**Bebauungsplan Nr. 182/II
„Kita westlich Feldsiefer Weg“**

**Stellungnahmen
in der öffentlichen Auslegung nach § 3 Abs. 2 BauGB**

Abwägungsvorschlag der Verwaltung mit Beschlussentwurf

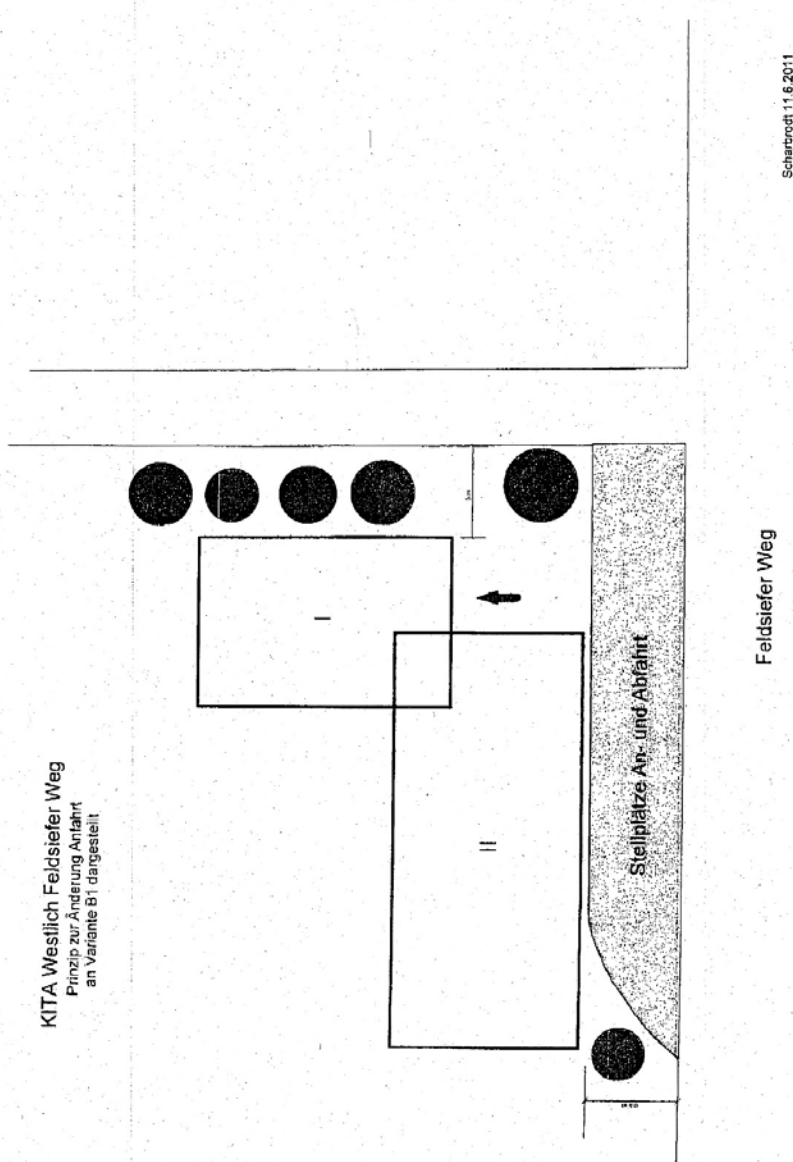
bitte ergänzen Sie obige Vorlage um die beigelegte Zeichnung.
Sie stellt im Prinzip eine Verbesserung der Vorfahrtsituation bei der Ablieferung und bei der Abholung der kleinen Kinder dar.

Hier ist vor allem zu bedenken, daß die meist eiligen Mütter ihre Kinder bis zu Eintritt in die Gebäude beobachten können. Dadurch ist die Sicherheit der Kinder besser gewährleistet. Außerdem stehen so mehr Parkplätze gleichzeitig zur Verfügung.

Die Skizze der Anregung (Ergänzung) schlägt vor die Stellplätze entlang des Feldsiefer Wegs auf der Ostseite des Kita-Gebäudes anzuordnen.

Bei der Anordnung der Stellplätze in der skizzierten Art wäre eine hier unnötige Überführung des Gehweges über eine Länge von ca. 40 Metern notwendig. Rückwärts ausparkende Fahrzeuge bilden bei der Überführung des Gehweges ein Risiko für den Fußgängerverkehr (insbesondere für Kinder). Außerdem können die rückwärts ausfahrenden Fahrzeuge den Verkehrsfluss auf dem Feldsiefer Weg beeinträchtigen.

Es sollte vielmehr die bestehende Stichstraße für die Abwicklung des Hol- und Bringeverkehrs genutzt werden.

Die Anordnung der Stellplätze im Norden der Kita hat erhebliche Vorteile:

- Sie beeinträchtigt den fußläufigen Zugang zur Kita in geringerem Maße, da Fahrzeuge vorwärts in den Weg einfahren, und vorwärts herausfahren.
- Es entsteht eine großzügige, autofreie, begrünte Eingangssituation.
- Die vorgesehene Tiefe von 7m für die Stellplätze ermöglicht eine komfortable fußläufige Verbindung von jedem Stellplatz zum Eingang in die Kita.
- Da Gruppenräume voraussichtlich auch nach Osten angeordnet werden (insb. Variante B1/B2) ist es wünschenswert dort nicht direkt angrenzend die Stellplätze für Mitarbeiter und den Hol- und Bringeverkehr anzuordnen.

- Entlang des Feldsiefer Weges kann eine straßenbegleitende großzügige Begrünung angeordnet werden.

Die in der Ergänzung zum Antrag Nr.1007/2011 skizzierte Fläche gewährleistet keine höhere Sicherheit für die Kinder und auf ihr können auch nicht mehr Stellplätze zur Verfügung gestellt werden als auf der Fläche für Stellplätze nördlich der Kita.

Die im Bebauungsplanentwurf dargestellte Variante ist die verkehrstechnisch bessere Lösung.

Der Anregung **wird nicht gefolgt.**
